Pakiet odpowiedzi nr 11.

Gdańsk, dnia 02.02.2021

Dot. postępowania o udzielenie zamówienia publicznego pn.: **Budowa budynku Centrum Ekoinnowacji wraz z wyposażeniem i zagospodarowaniem terenu w ramach realizacji projektu "Budowa w Gdańsku Centrum Ekoinnowacji Politechniki Gdańskiej".**

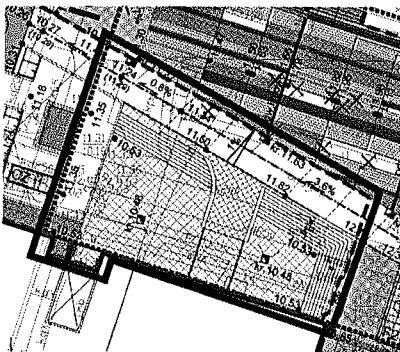
Drogi. W kontekście określenia przedmiotu zamówienia na I etap prosimy o wyjaśnienie, czy planowane jest wykonanie nawierzchni znajdujących się w obrębie etapu I wg rysunku branży drogowej "1.Plan sytuacyjno wysokościowy w skali 1:500" i leżących jednocześnie nad stropem garażu, którego wykonanie mieści się w etapie II. W przypadku potwierdzenia prosimy o podanie typu nawierzchni wg rysunków branży drogowej "4.1-4.3 Szczegóły konstrukcyjne w skali 1:20". Poniżej fragment rysunku branży drogowej "1.Plan sytuacyjno wysokościowy w skali 1:500", z zaznaczonym omawianym fragmentem.

Zaznaczony fragment nawierzchni mieści się w zakresie przetargu. Nawierzchnie należy wykonać zgodnie z projektem drogowym zamiennym.

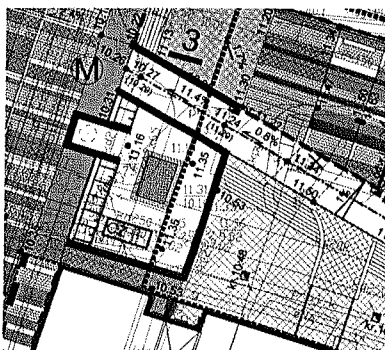
PZT. W kontekście określenia przedmiotu zamówienia na I etap prosimy o wyjaśnienie, czy planowane jest wykonanie murków oporowych oraz trawnika w północnej części działki bez wykonania garażu podziemnego ( II etap). W przypadku potwierdzenia prosimy o informację o technologii wykonania murku. Poniżej fragment rysunku branży drogowej "1.Plan sytuacyjno wysokościowy w skali 1:500", z zaznaczonymi omawianymi murkami

Zamawiający potwierdza, że wskazany zakres jest objęty postępowaniem przetargowym. Murki żelbetowe, monolityczne z betonu architektonicznego BA3, wg proj. architektury, rys nr 61.

Poniżej fragmenty ww. rysunku z zaznaczonymi schodami terenowymi.

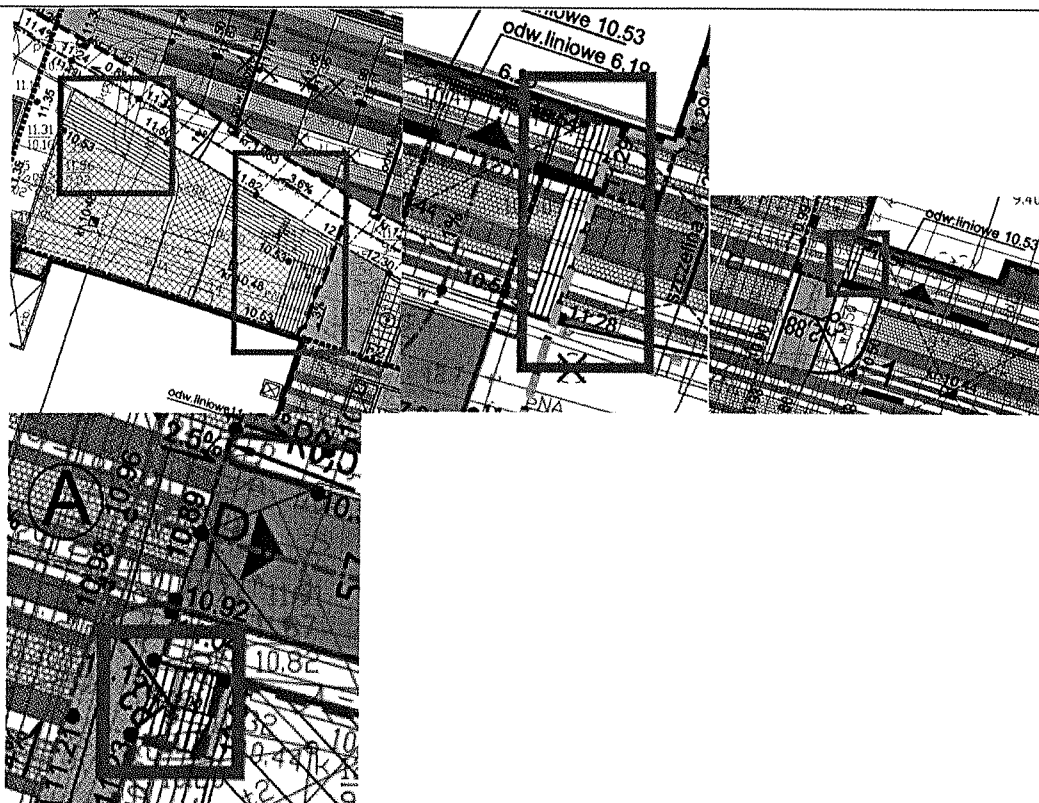
PZT. Prosimy o informację, czy wszystkie schody terenowe w obrębie I etapu na rysunku branży drogowej "1.Plan sytuacyjno wysokościowy w skali 1:500" mają zostać wykonane jako żelbetowe?

Schody terenowe należy wykonać według projektu drogowego rys. 4.4.D. Dodatkowe wyjaśnienia podano w odpowiedzi do pytania nr 205.

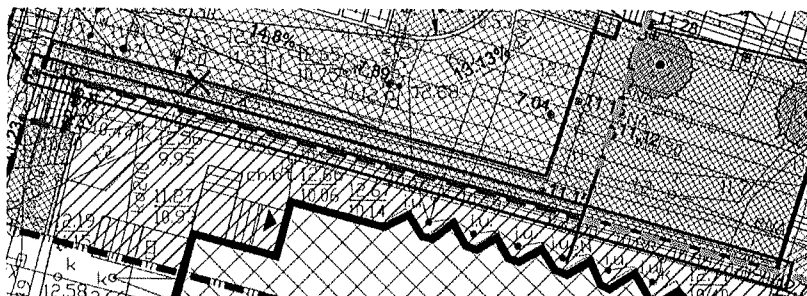
PZT. W kontekście określenia przedmiotu zamówienia na I etap prosimy o wyjaśnienie na jaką długość wykonany ma być mur oporowy przy zjeździe do garażu. Prosimy o informację czy w aktualnym zakresie jest jego wykonanie tylko w obrębie etapu I, czy również poza nim do końca jego długości. Poniżej fragment rysunku "1. Plansza podstawowa - projekt zagospodarowania terenu", z zaznaczonym omawianym murem oporowym.

Mur oporowy powinien być wykonany na całej swej długości.
